Modulo per la presentazione delle osservazioni per i piani/programmi/progetti sottoposti a procedimenti di valutazione ambientale di competenza statale

ID: Codice procedura (ID_VIP/ID_MATTM): 12691

“Progetto di un impianto eolico denominato “Pitigliano” ubicato nei comuni di Pitigliano (GR) e Sorano (GR) costituito da 20 (venti) aerogeneratori di potenza nominale 7,0 MW per un totale di 140,0 MW con relative opere connesse ed infrastrutture indispensabili”

Immagine 1. Vincoli ex art. 136 del CBC dal PIT della Regione Toscana e zona approssimativa dove è progettato l'impianto industriale.

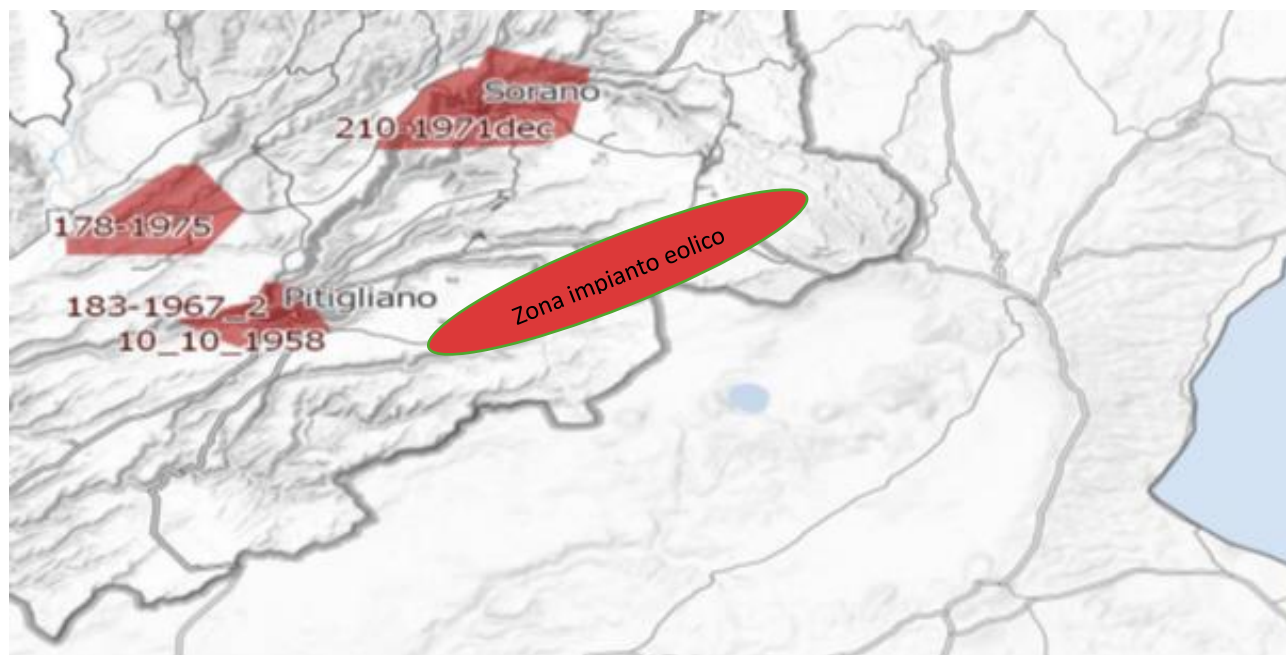
Inoltre, come sostiene la Proponente parte dell'impianto si verrebbe a trovare a 3,5 km dal centro abitato di Sorano. Infatti, tre degli aerogeneratori WTG 08, 09, 10 sono addirittura all'interno delle fasce di rispetto dei 3 km del suo vincolo paesaggistico di notevole interesse pubblico ex art 136 del CBC. Si evidenzia che così si crea

un'ulteriore incompatibilità con la tutela del Paesaggio.

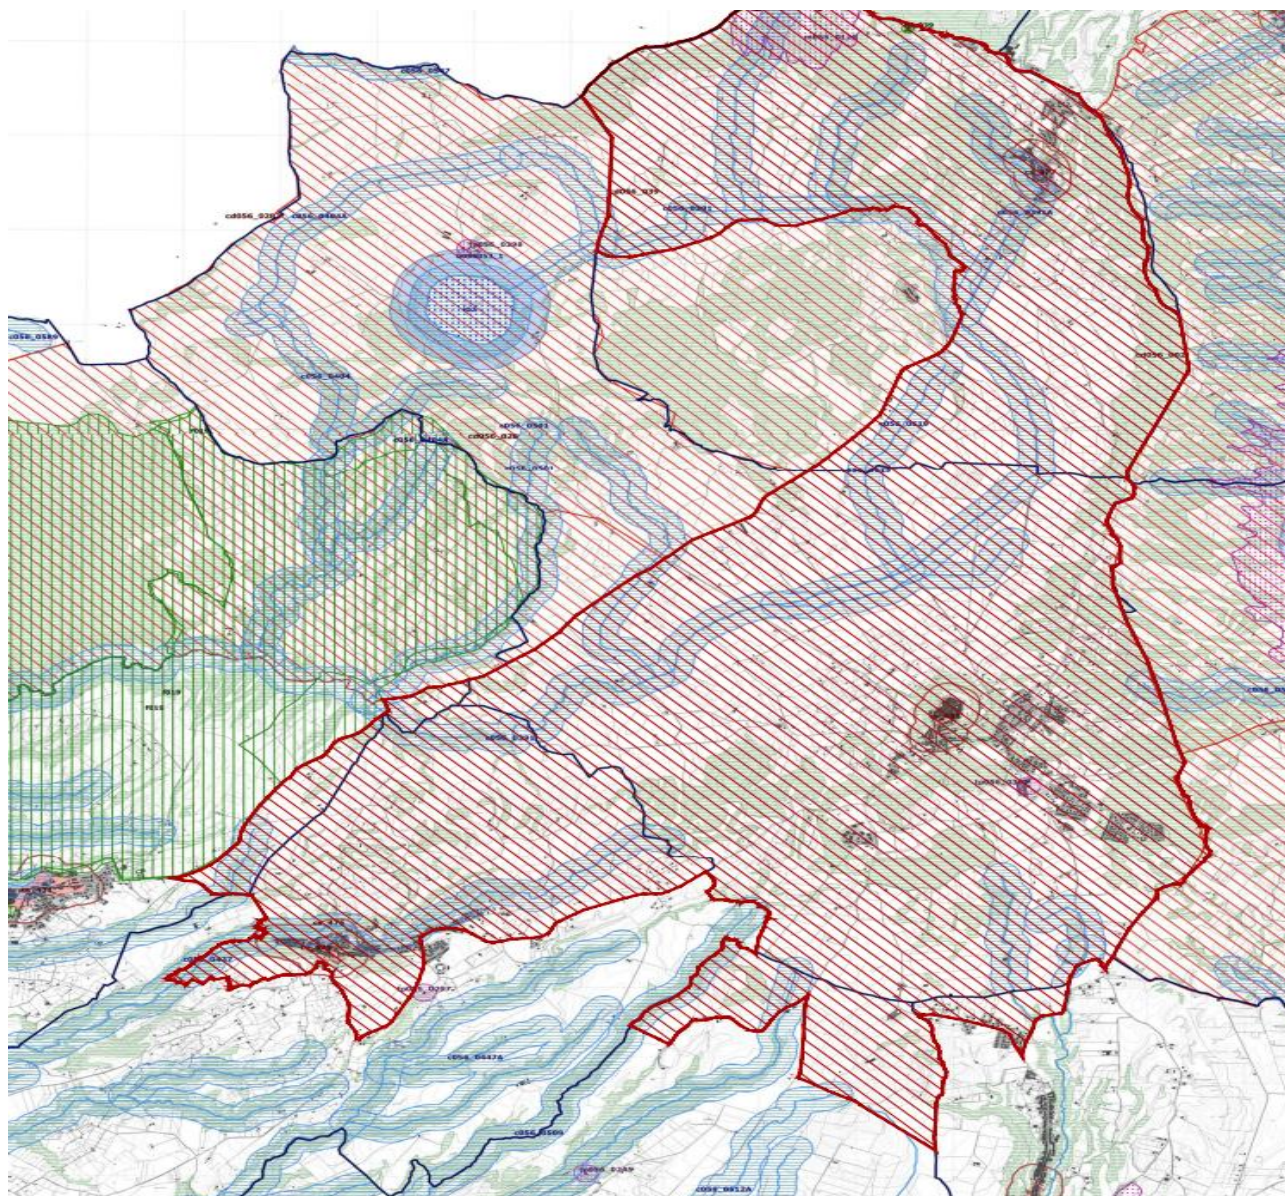
Come è illustrato nell'immagine si ribadisce che l'impianto industriale "Pitigliano" ricade completamente all'interno delle fasce di rispetto dei due vincoli di notevole

interesse pubblico e lambisce quelle di un terzo vincolo e quindi come affermato dal Consiglio di Stato nelle sentenze citate, l'impianto è insediato in area non idonea ai sensi dell'art. 20 comma 8 lettera c quater del D.Lgs. n. 199/2021 e ss.mm.ii al contrario di quanto sostiene la proponente.

Immagine 3. Cumulo di una parte di impianti eolici, fotovoltaici e geotermici industriali in progettazione ed esistenti intorno all'eolico industriale "Pitigliano".

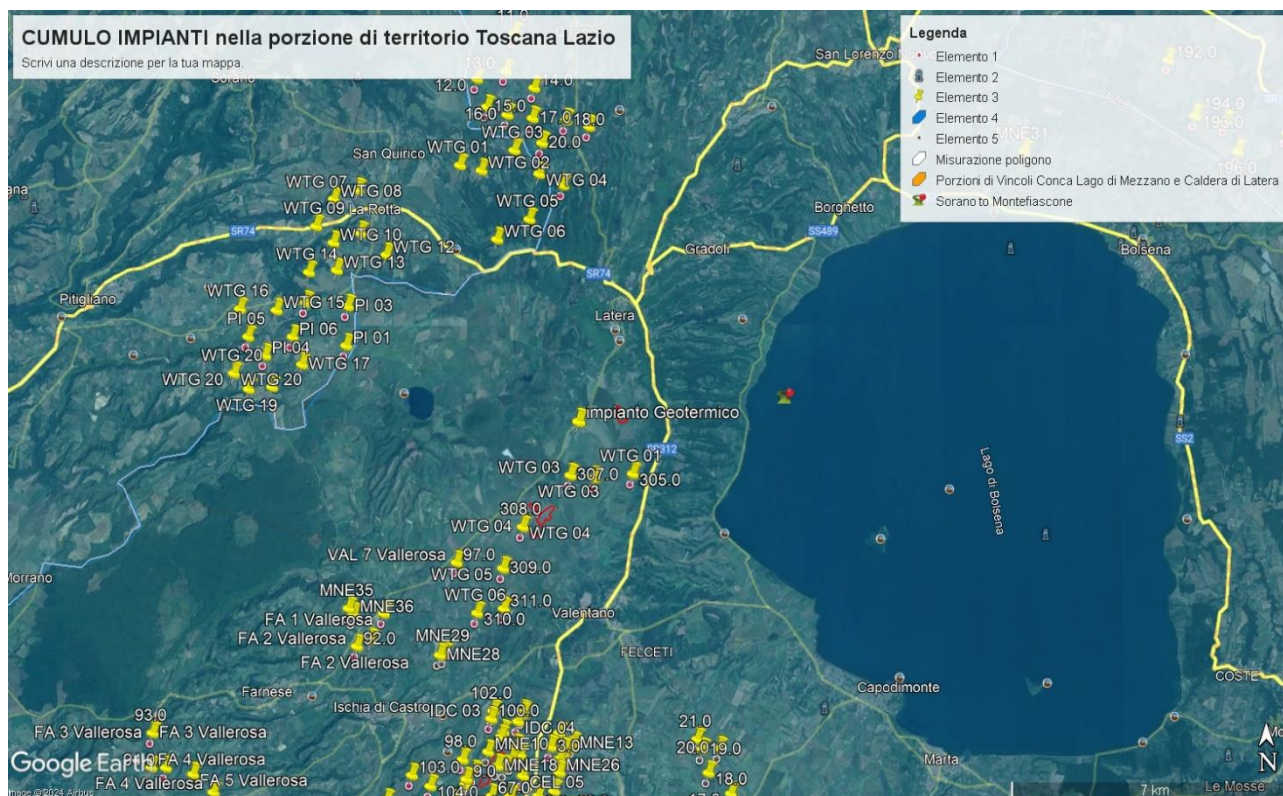
Tornando alle Linee guida nazionali, l’allegato IV dedica il paragrafo 3 agli impatti visivi e quelli sui Beni Culturali, Paesaggistici, Naturalistici e Culturali, ecc. Viene detto che la valutazione dell’impatto visivo dovrà essere effettuata tenendo conto “degli elementi caratterizzanti e qualificanti il paesaggio, effettuata alle diverse scale di studio (vasta, intermedia e di dettaglio...”. Le analisi debbono non solo definire l’area di visibilità dell’impianto eolico industriale, ma anche il modo in cui l’impianto viene percepito all’interno del bacino visivo. Le analisi visive debbono inoltre tener in opportuna considerazione gli effetti cumulativi derivanti dalla compresenza di più impianti”. Nella Relazione Paesaggistica e nello Studio di Impatto Ambientale prodotte dalla proponente come già evidenziato è stato ignorato il vincolo paesaggistico di notevole interesse pubblico ex articolo 136 del Codice dei Beni

Culturali “*Ambito paesaggistico, geologico e geomorfologico dell’orlo della caldera di Latera ...*” Non vengono nemmeno citati gli impianti eolici in progetto al MASE, il “Rempillo” (6 aerogeneratori) e un altro in verifica amministrativa di 14 aerogeneratori e 72, 6 MW. Ad oggi nei territori di Pitigliano, Sorano e in quello limitrofo potenzialmente potrebbero essere insediati 40 aerogeneratori alti 200 metri e larghi 170. Ma la proponente non cita neanche altri impianti che creerebbero il cumulo e quindi maggiore impatto. Infatti, sul territorio della “Città del Tufo” (Sorano e Pitigliano) impatterebbero anche l’impianto eolico “Montarzo” di Onano con 13 aerogeneratori con le dimensioni ricordate, l’altro eolico industriale nel territorio di Valentano con sette aerogeneratori (stesse dimensioni), gli impianti di Farnese con un minieolico di 3 Torri alte 60 metri già installate in località Poggio del Crognolo e l’impianto eolico industriale “Vallerosa” (7 aerogeneratori alti 200 metri e larghi 158 metri) in procedura VIA presso la Regione Lazio. Inoltre, altri impianti del minieolico già presenti a Valentano, Cellere e Piansano e due progetti eolici industriali con le stesse dimensioni (200 m x 170 m) nel Comune di Ischia di Castro. La valutazione del cumulo non prende neanche in considerazione gli impianti industriali di fotovoltaico e agrivoltaico in progetto a Farnese, Valentano, Ischia di Castro, Cellere. L’impianto geotermico in procedura Via al MASE, progettato nella Caldera di Latera. Quindi è stata effettuata una valutazione del potenziale impatto cumulativo non veritiera a dispetto di quanto affermato dalla proponente che sostiene di aver preso in considerazione uno spazio di 10 km intorno al suo impianto per gli impatti che si creerebbero.

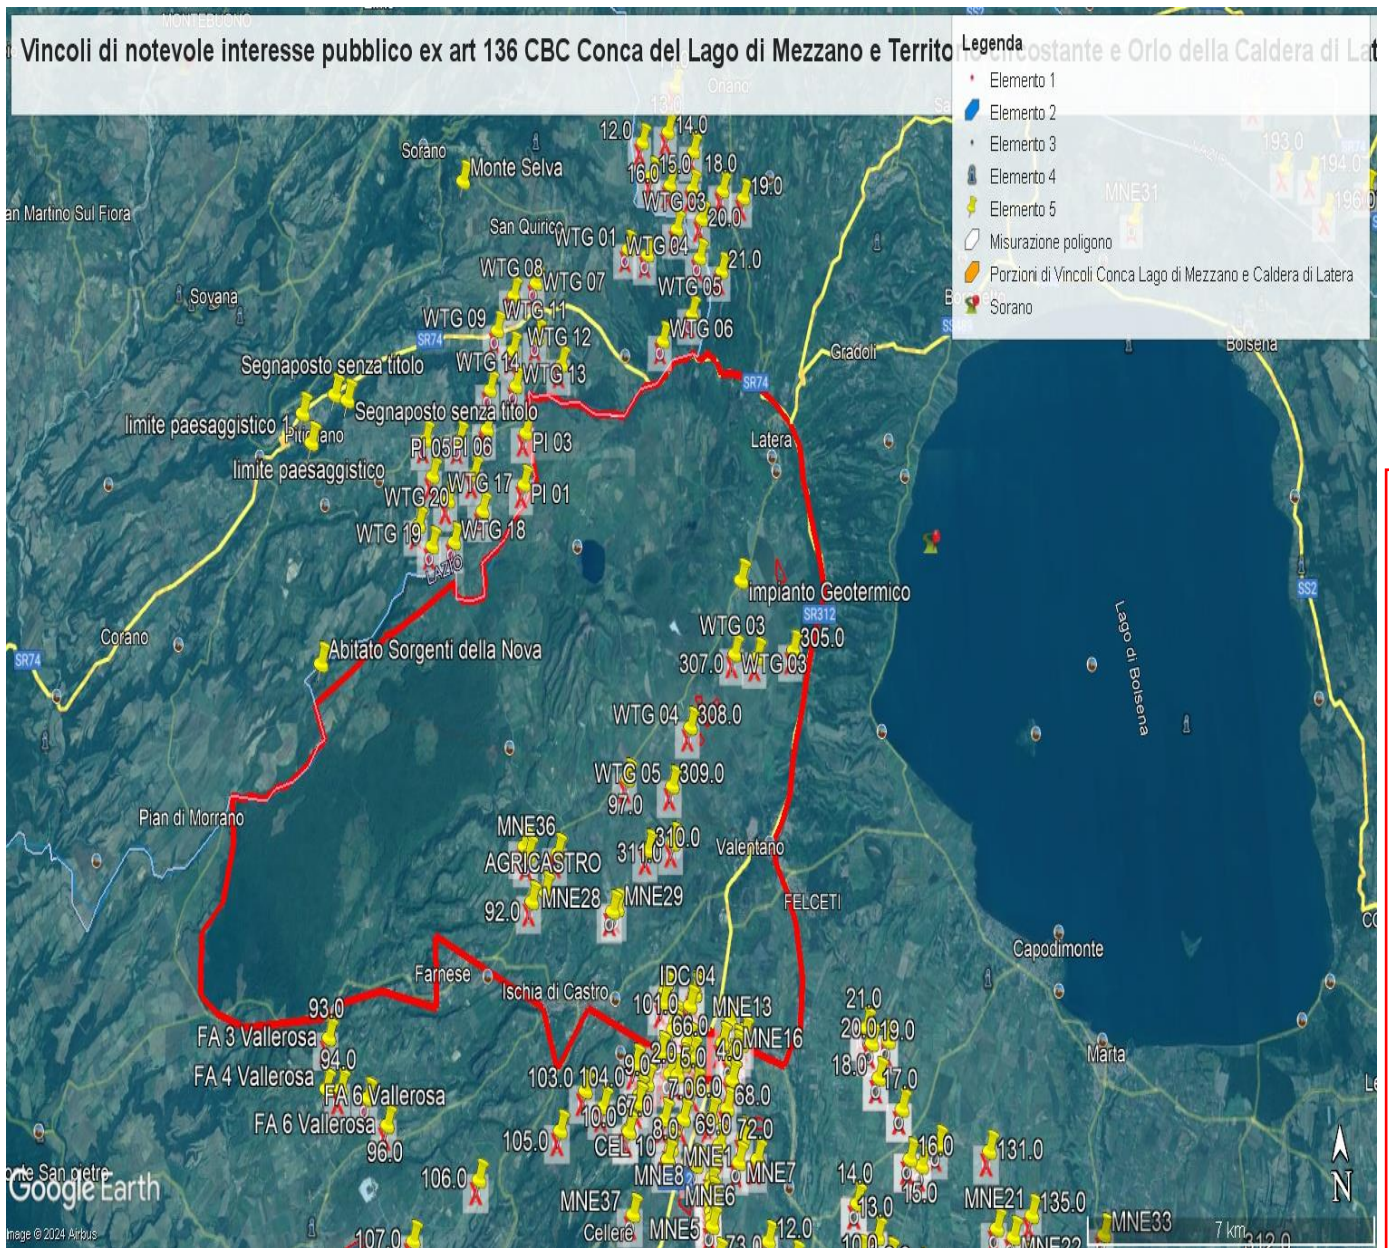
Il progetto è inteso essere realizzato in un'area caratterizzata da numerosi vincoli di carattere archeologico e non rispetta le dovute distanze da essi.

IMMAGINE n. 2 Impianto eolico industriale “Pitigliano” e distanze aerogeneratori dai Vincoli della Conca del Lago di Mezzano...

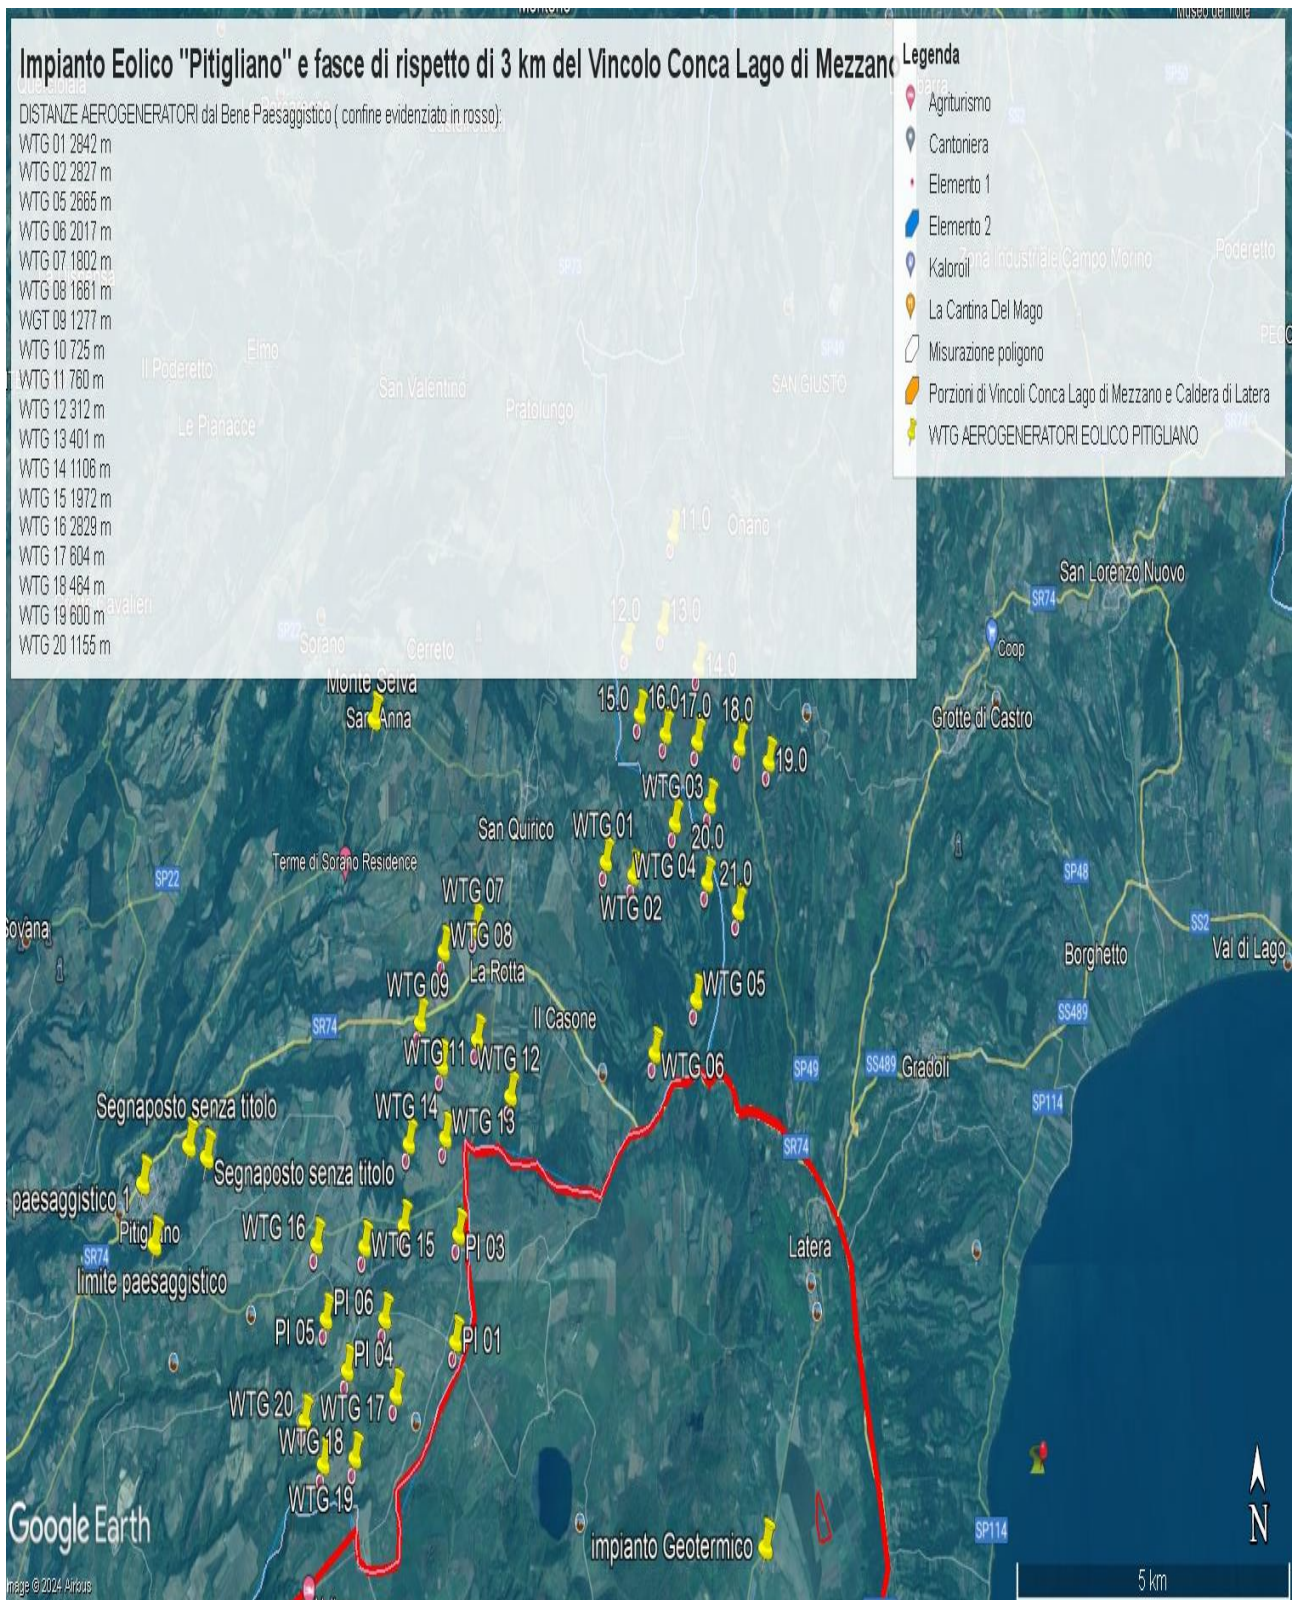
ad impattare sul territorio e sulle economie di cinque Comuni del Lazio (Farnese, Onano, Latera, Valentano, Grotte di Castro e Gradoli) si trova nelle fasce di rispetto dei Beni di notevole interesse pubblico come si è evidenziate nelle Osservazioni precedenti e crea degli impatti negativi anche sui beni naturalistici come verrà dettagliato nell'Osservazione relativa alla Vinca. Inoltre, andrebbe a sommarsi al già enorme cumulo di impianti eolici e fotovoltaici e geotermici che creano una elevata criticità ambientale nella provincia di Viterbo e interferiscono anche con il territorio toscano come si può vedere dalle varie immagini dell'Allegato n. 1.

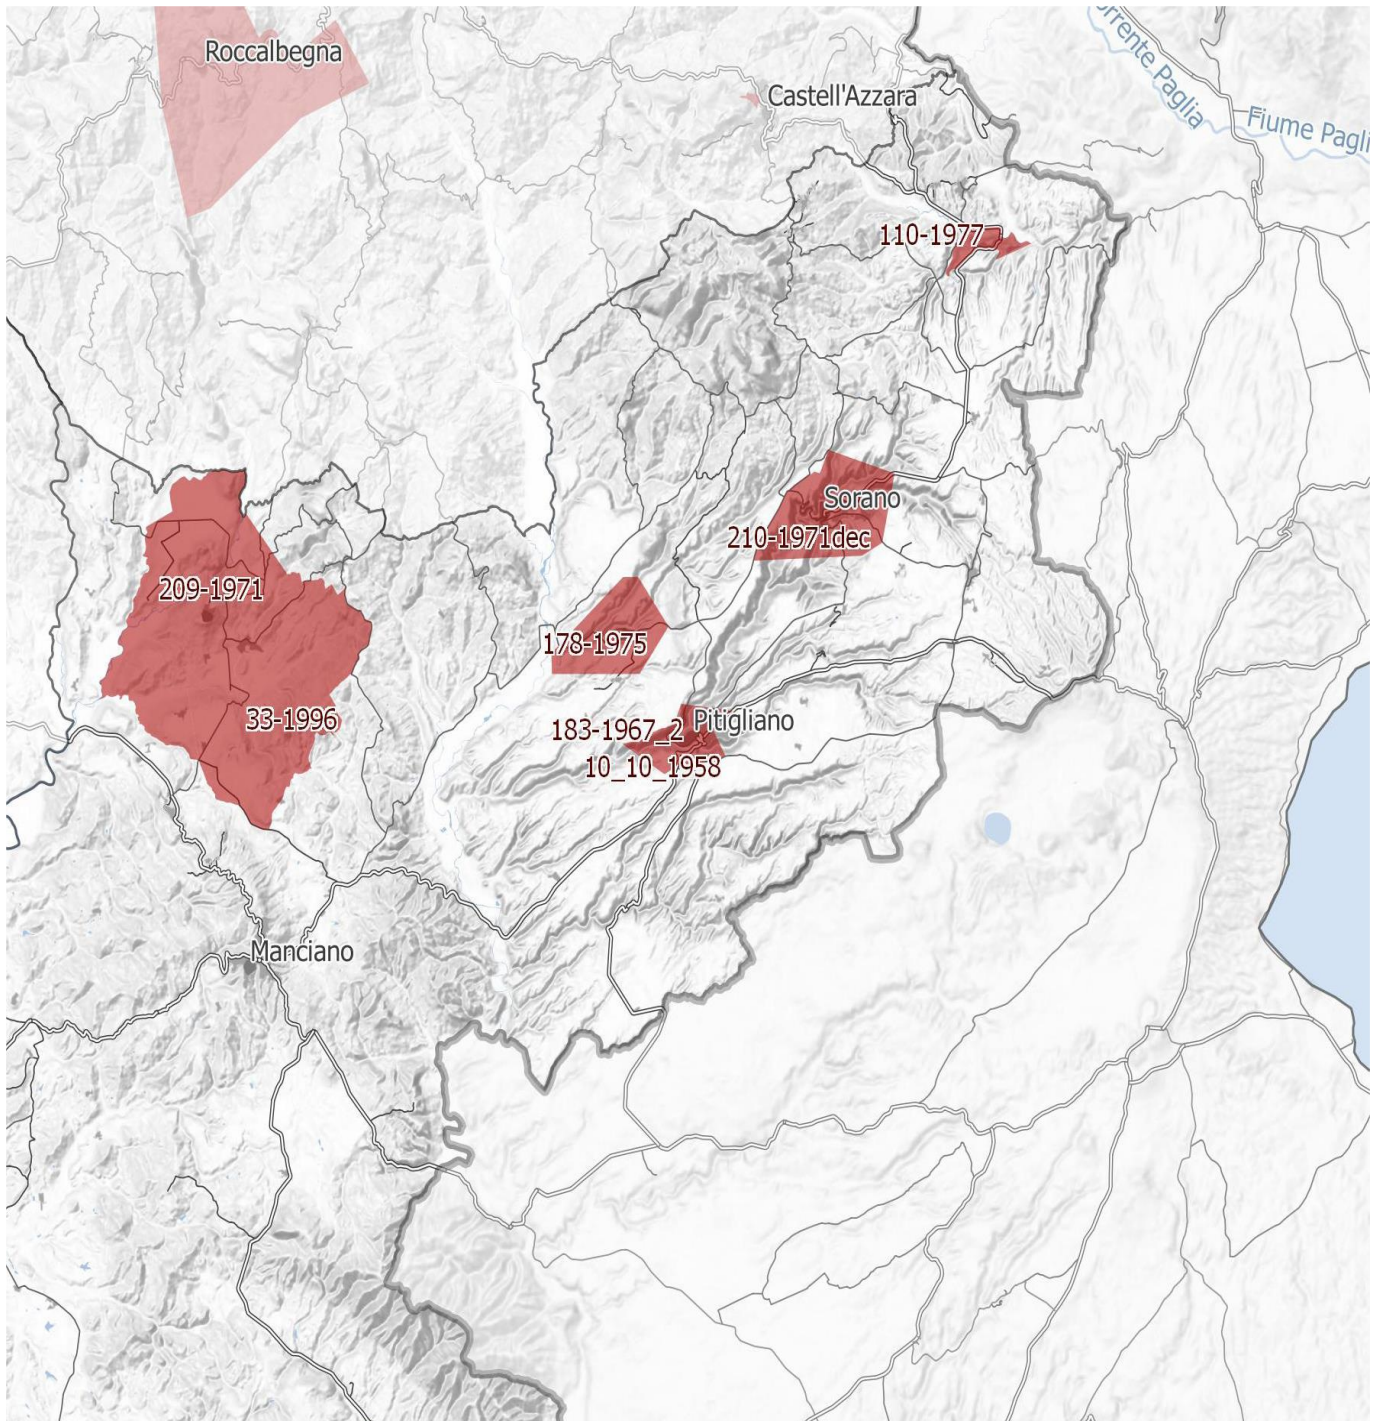
IMMAGINE n. 4 Si evidenzia che i tre aerogeneratori WTG 07, WTG 08 e WTG 09 impattano con il vincolo paesaggistico di notevole interesse pubblico del Centro Storico di Sorano. Il WTG 07 si troverebbe a 2828 m, WTG 08 2504 e WTG 09 2990. Il cavidotto dell'impianto invece impatta in buona parte del Vincolo paesaggistico ex art. 136 del CBC del Centro Storico di Pitigliano.
